ASSE VIARIO MARCHE-UMBRIA E QUADRILATERO DI PENETRAZIONE INTERNA MAXI LOTTO 2

4A PERIZIA DI VARIANTE

<p>2.1.1. - PEDEMONTANA DELLE MARCHE Lotto funzionale del Sub lotto 2.1 - Tratto Fabriano - Matelica Nord</p> <p>INQUADRAMENTO DELL'INTERVENTO Relazione tecnica descrittiva della 4^a Perizia di Variante</p>	<p>SCALA: ---</p> <p>DATA: <i>Novembre 2020</i></p>
--	---

Progetto esecutivo di dettaglio

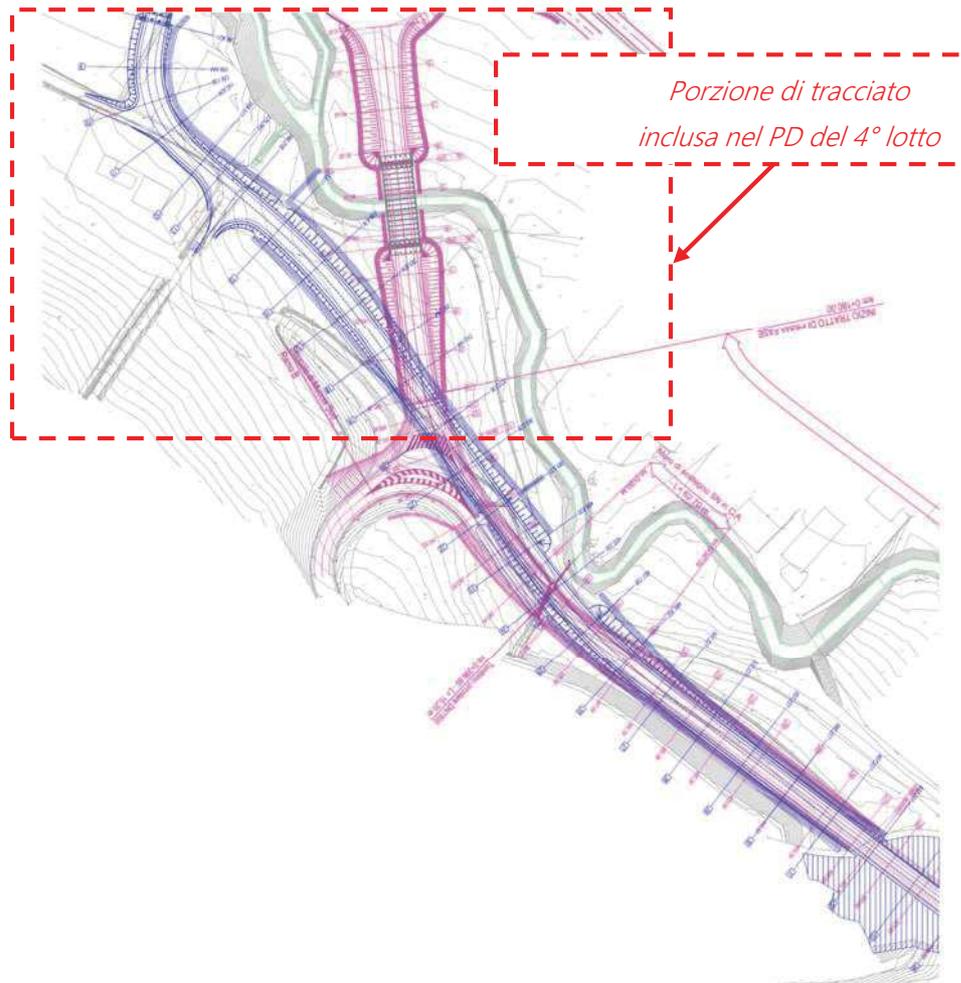
In corrispondenza dell'edificio industriale il tracciato prevede lo sviluppo di un flesso planimetrico utile a ridurre l'interferenza con questa preesistenza comportando uno spostamento dell'opera di circa 50 m rispetto alla configurazione di PE (in blu).

Le modifiche relative all'andamento planimetrico della bretella in corrispondenza dello svincolo di Muccia sono state sviluppate in relazione anche alla necessità da parte del Comune di Muccia di poter disporre delle aree interessate originariamente dalla

realizzazione dell'infrastruttura (planimetria in blu nella tratta riquadrata) per la costruzione dei moduli temporanei per la gestione dell'emergenza sismica. La necessità di rendere disponibili tali aree ha comportato uno spostamento planimetrico con conseguente riposizionamento dell'opera di scavalco del Fiume Chienti. Tale modifica, così evidente in figura seguente, ha comportato, unitamente alla riconfigurazione dell'innesto con le rampe dello svincolo, una modifica piano – altimetrica anche della porzione di tracciato interessata dal presente intervento di dettaglio.

Stralcio planimetrico rotonda intermedia e viabilità secondaria

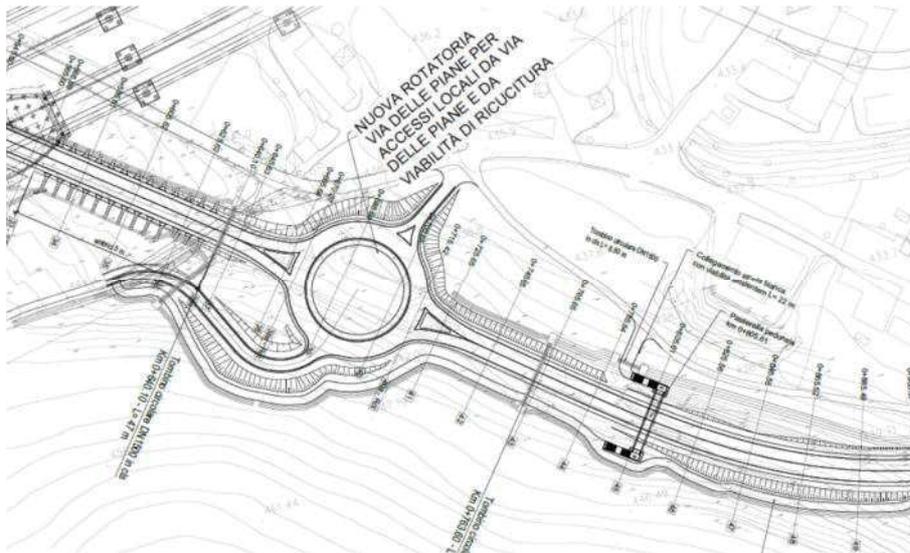
A. Rotatoria intermedia con attraversamento pedonale

L'asse in progetto ha una lunghezza di circa 1,2 km ed interseca viabilità locali ed accessi a fondi privati. Per tali utenti, il Progetto Esecutivo originario prevedeva un accesso diretto sull'asse in progetto, con divieto di svolta a sinistra e riconnessione alla viabilità principale tramite gli svincoli terminali. Al fine di evitare immissioni dirette e facilitare l'accessibilità all'asse di progetto, è stata prevista una rotatoria intermedia che si connette alla viabilità locale opportunamente modificata ed integrata. Tale rotatoria consente di accedere in modo corretto all'asse in progetto e, conseguentemente, sono stati eliminati gli accessi diretti. Al fine di favorire anche l'attraversamento pedonale dell'asse di progetto è stato introdotto un sovrappasso pedonale.

Stralcio planimetrico e sezione tipologica intervento di difesa spondale sul fiume Chienti

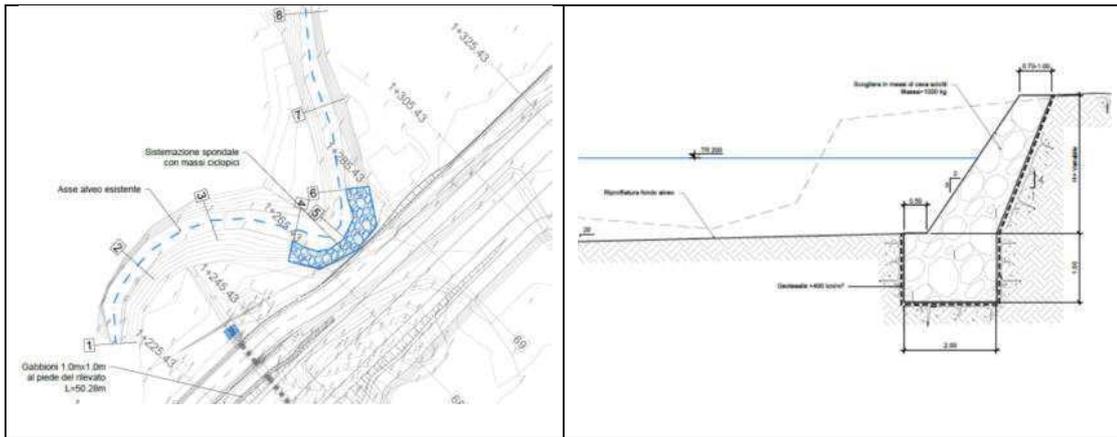
La viabilità comunale di Via delle Piane, alla progr. 1270 circa dell’asse di progetto risulta adiacente in sinistra con il fiume Chienti ed in destra con la bretella in progetto. L’interferenza con il fiume Chienti è costituita da un’ansa con forte curvatura che presenta fenomeni di erosione e di dissesto che hanno già interessato la sede stradale di Via delle Piane. Al fine di stabilizzare tale punto critico,

migliorando le condizioni di sicurezza di Via delle Piane e, quindi, indirettamente dell'asse della bretella in progetto, nell'ambito dei lavori in oggetto è stato inserito un intervento di difesa spondale, costituito da protezione con massi.

Stralcio planimetrico impianti di illuminazione rotonda intermedia, rotonda su SP209 e uscita SS77

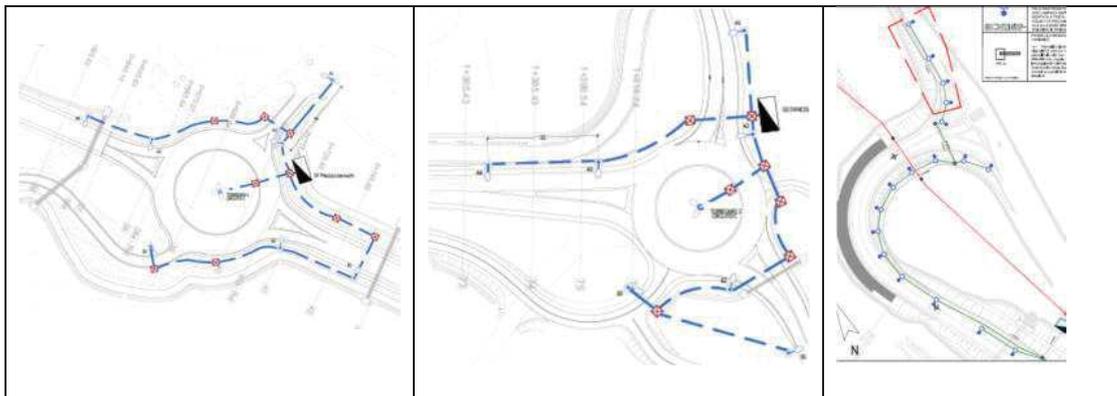
A seguito delle modifiche introdotte, sono stati adeguati gli impianti di illuminazione relativamente alla rotonda intermedia, alla rotonda sulla SS 209 ed allo svincolo con la SS 77.

Piazzola di sosta tra pk 1+996,68 e pk 2+041,68

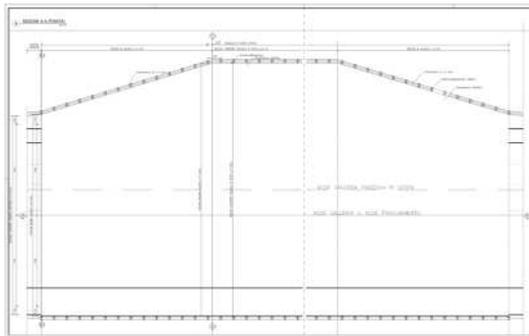
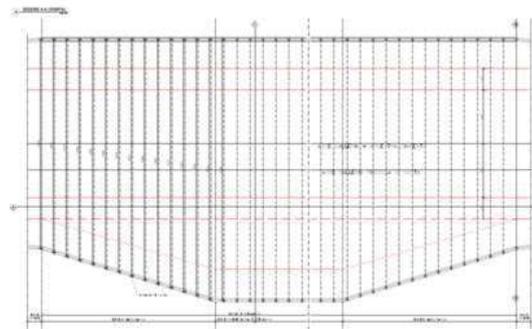
Il progetto in variante, per le piazzole di sosta comprese tra le pk. 1+996,68 e 2+041,68 e le pk. 2+058.32 e 2+103.32, prevede la realizzazione dello scavo in sezione variabile lungo lo sviluppo della piazzola in funzione degli spazi necessari per l'allocazione delle diverse corsie di marcia e di entrata/uscita dalla piazzola.

Tale soluzione, quindi, si sviluppa in modo tale da seguire il reale andamento planimetrico della piattaforma stradale consentendo la realizzazione di una sezione di scavo con profilo variabile, nel tratto interessato dalle corsie di entrata/uscita (12 x 2 = 24 m), ed a sezione costante nella parte rettilinea della piazzola (21 m) così come rappresentato negli stralci planimetrici delle figure seguenti.

Tale soluzione permette lo sviluppo di un'ottimizzazione progettuale connessa alla riduzione dei volumi di scavo che risultano di entità inferiore per le tratte con lunghezza pari a 24 m (interessate dalle corsie di entrata/uscita dalla piazzola) garantendo, altresì, l'avanzamento in condizioni di maggiore sicurezza favorite dal fatto che lo scavo in sezione di massimo allargò risulta limitato ad una estensione di 21 m rispetto ai 45 m previsti nella soluzione di Progetto Esecutivo.

Stralcio planimetrico recapito finale su vasca VPP1 anticipata alla pk 0+420 - Soluzione da PV

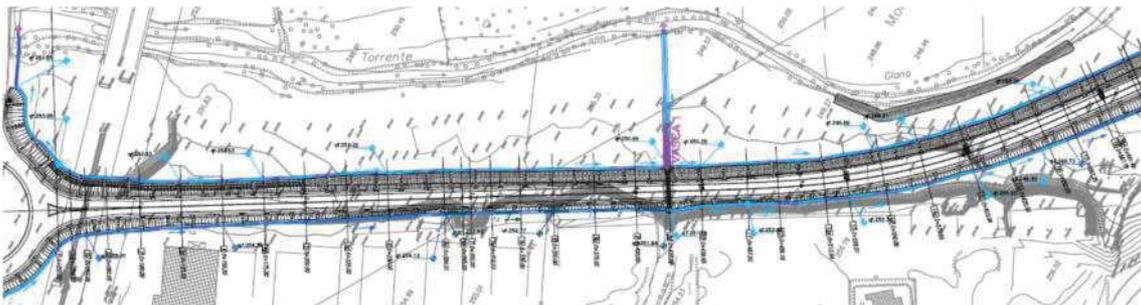
Il progetto in variante propone una modifica del sistema di raccolta e allontanamento delle acque di piattaforma della viabilità principale; in particolare, per i tratti in rilevato, propone l'eliminazione dei collettori in PVC e dei relativi pozzetti di caduta ed ispezione posti, nel PE, a bordo rilevato al di sotto del manto stradale; nelle tratte in trincea, invece, il progetto in variante conferma la soluzione di P.E.

In sostituzione del sistema chiuso, il progetto in variante propone un sistema di tipo aperto costituito da canalizzazioni esterne (embrici) disposte lungo le scarpate e da fossi di guardia ai piedi delle stesse; da lì l'acqua è convogliata in idonei impianti di trattamento opportunamente ubicati lungo il tracciato prima del recapito finale nei recettori esistenti.

Stralcio planimetrico viabilità pk 2+767 – confronto PE-PV

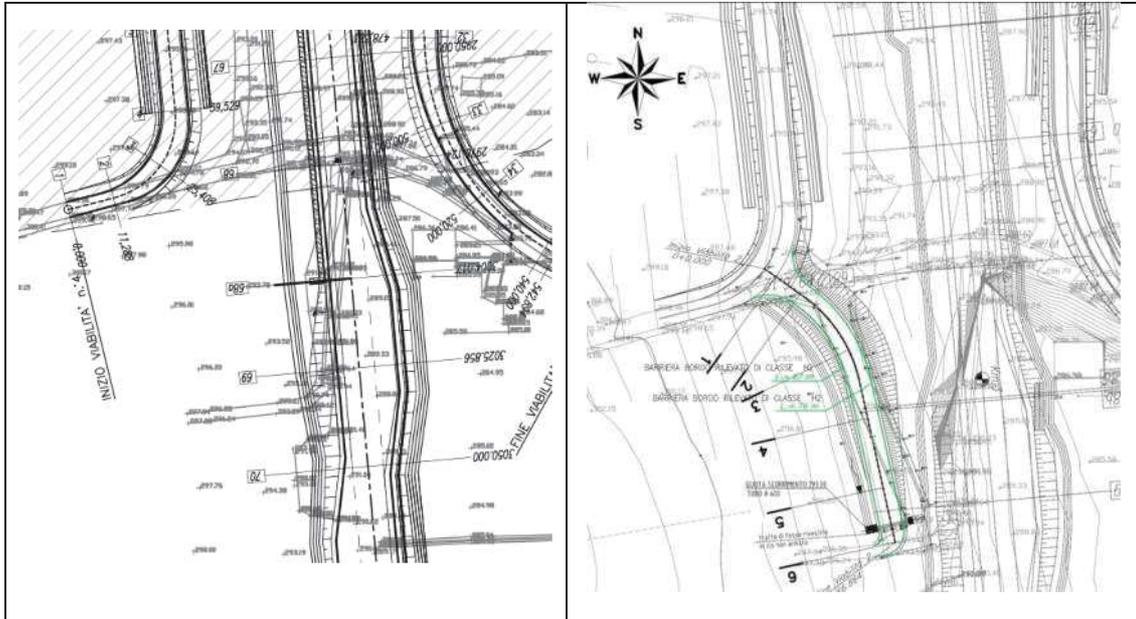
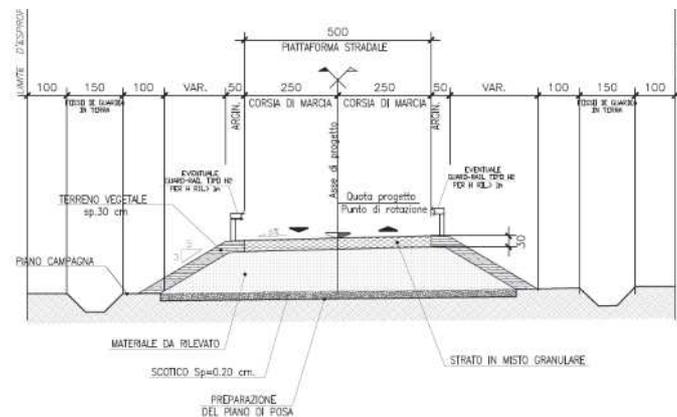
La modifica in variante è relativa al solo aggiornamento del sistema di raccolta delle acque di piattaforma.

Muro in c.a. a pk 2+637 (spalla 1) e a pk 2+694 (spalla 2) – Soluzione PV

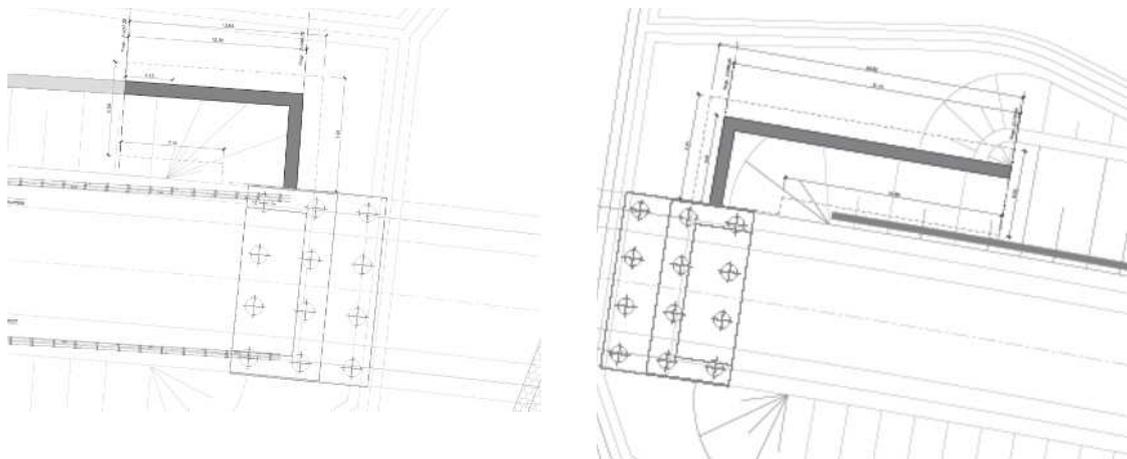
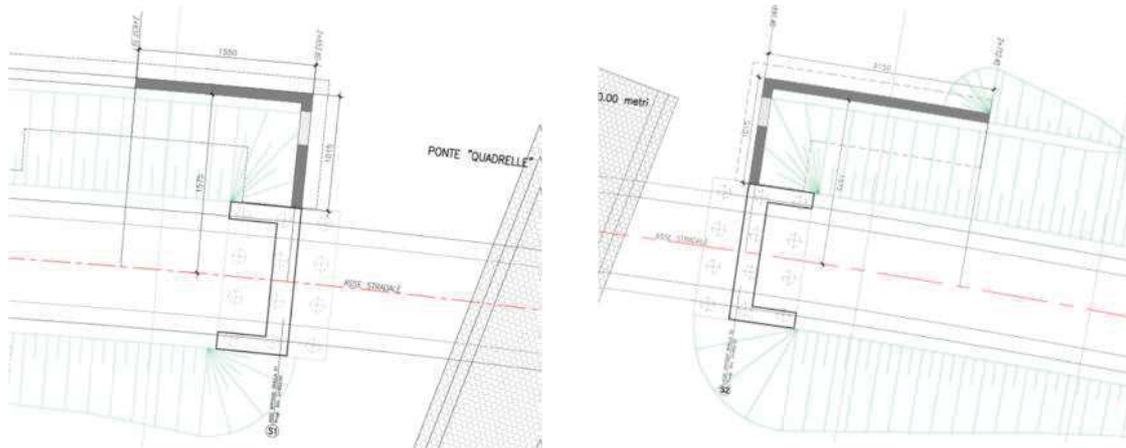
Il progetto esecutivo approvato prevede due muri in c.a. con fondazione diretta e di altezza pari a circa 4.70m a contenimento in sx del quarto di cono del rilevato stradale di approccio al ponte “Quadrelle”, rispettivamente per spalla S1 (pk 2+637) e spalla S2 (pk 2+694). I paramenti hanno uno sviluppo complessivo pari rispettivamente a circa 18.90m e a 28.10m.

Muro in c.a. a pk 6+175 a pk 6+244 – Stralcio planimetrico - Soluzione PV

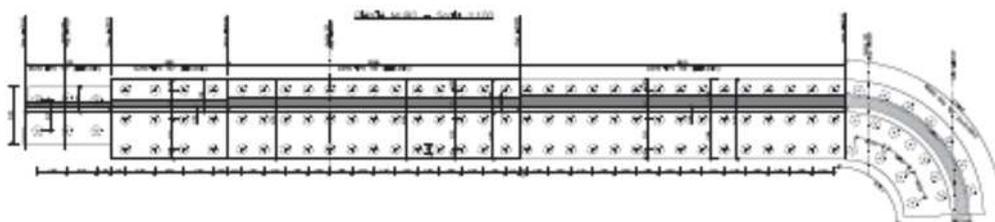
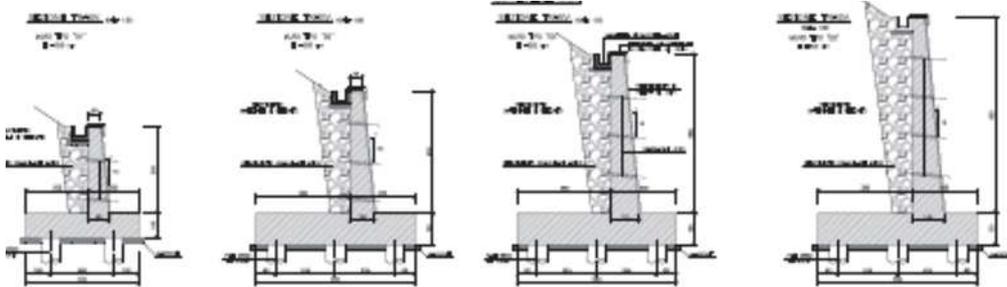
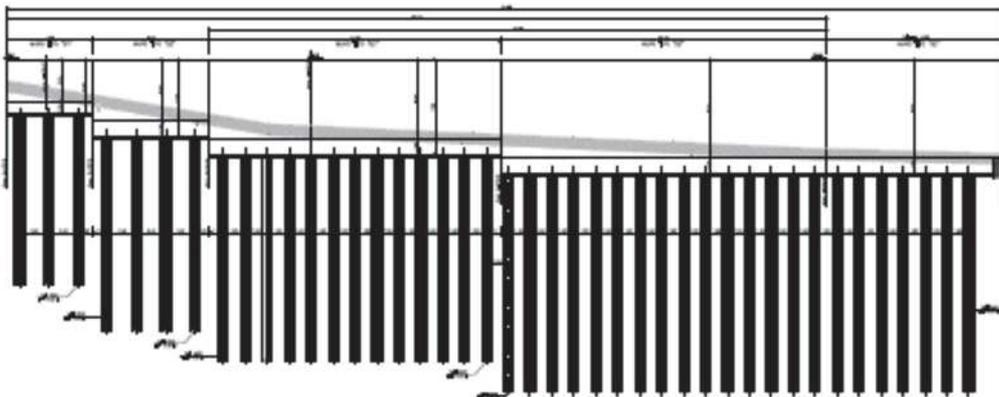
concio	PE		PV	
	Nr.file pali	L _{pali}	Nr.file pali	L _{pali}
1	2	14	2	14
2	3	16	3	16
3	3	18	3	17
4	3	20	3	18

Torrente Giano – Stralcio planimetrico e sezione tipo PV

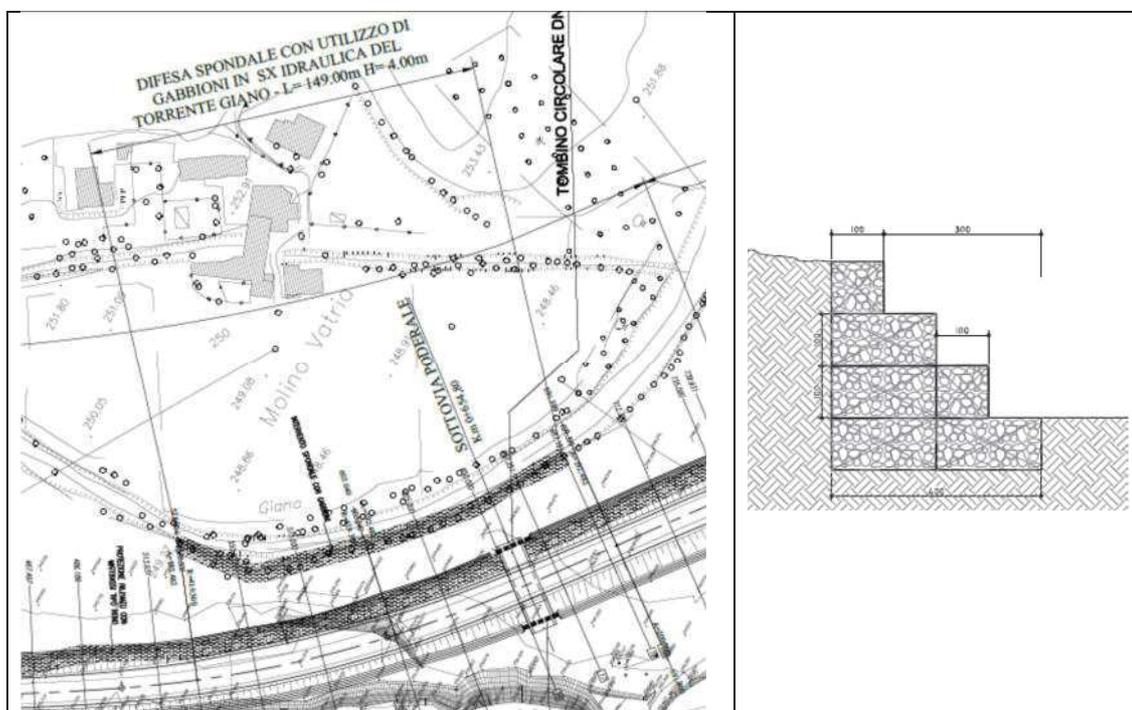
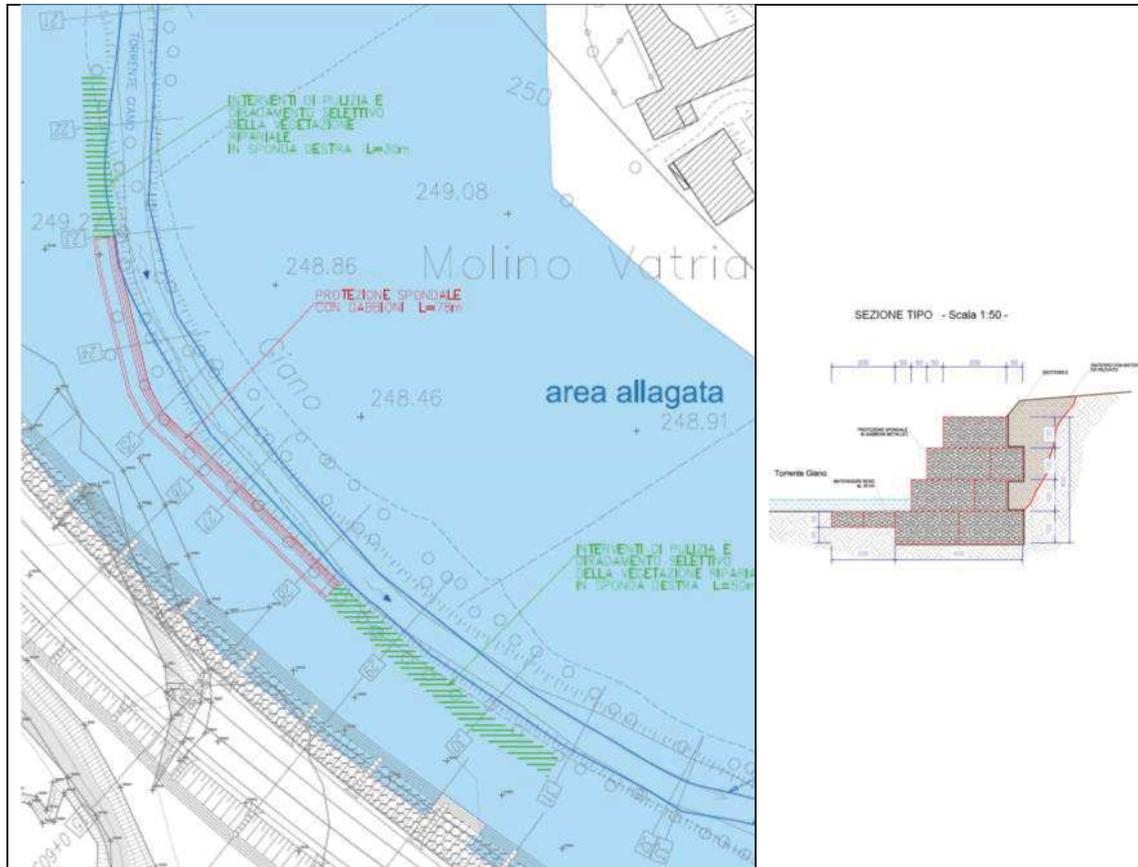
Il progetto esecutivo prevede la realizzazione di una difesa spondale in sinistra idrografica del torrente Giano, in corrispondenza dell’ansa in erosione più prossima al rilevato stradale dell’asse principale. La difesa è costituita da un muro in gabbioni di lunghezza complessiva L=149 ml, un’altezza di 4 m e 4m di larghezza alla base, quest’ultima incassata per circa 1 m al di sotto del letto fluviale (vd figura).

Il progetto di variante, in riscontro alle prescrizioni dell’Autorità idraulica, riduce la lunghezza del muro in gabbioni (da 149m a 78m) prevedendo, a monte e a valle degli stessi, un intervento di pulizia e diradamento selettivo della vegetazione ripariale (a monte di 50m e a valle di 30m). La sezione trasversale dei gabbioni è leggermente modificata per meglio connettersi al terreno retrostante.

Ponte La Storta – Stralcio planimetrico PV

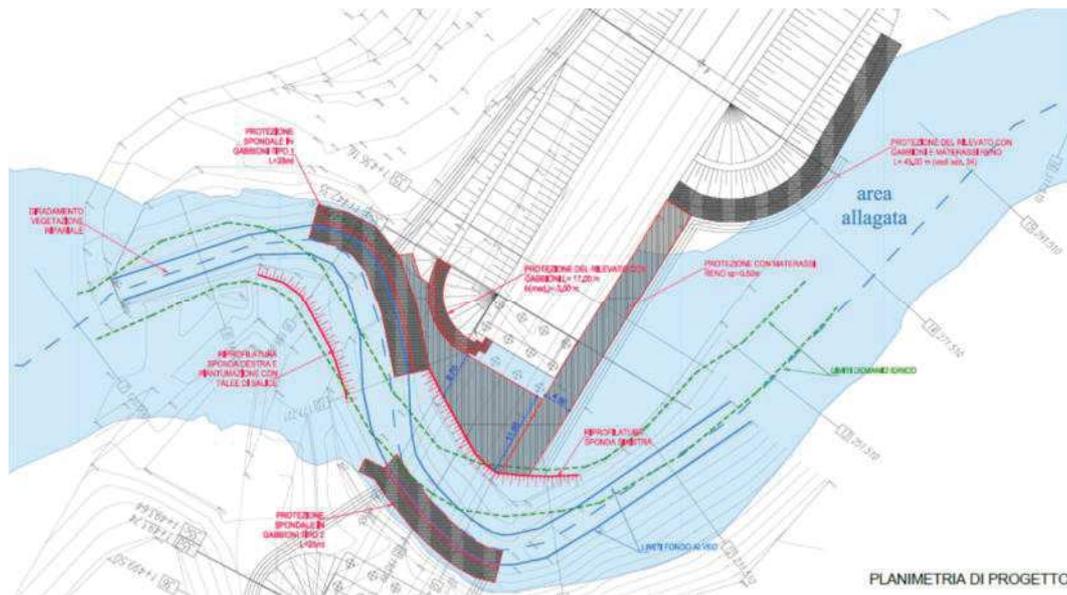
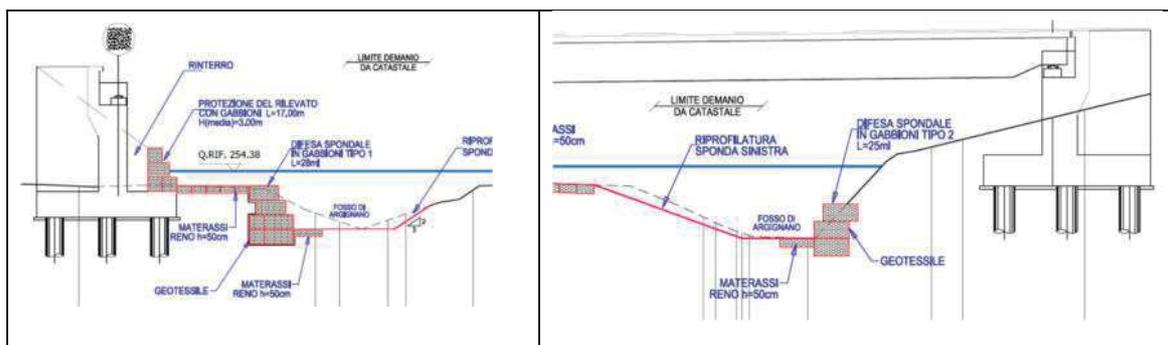
Il progetto in variante, in riscontro alle prescrizioni dell’Autorità idraulica, prevede la riprofilatura dell’alveo naturale con l’inserimento di protezioni spondali in gabbioni in corrispondenza delle due anse in sinistra e destra idrografica.
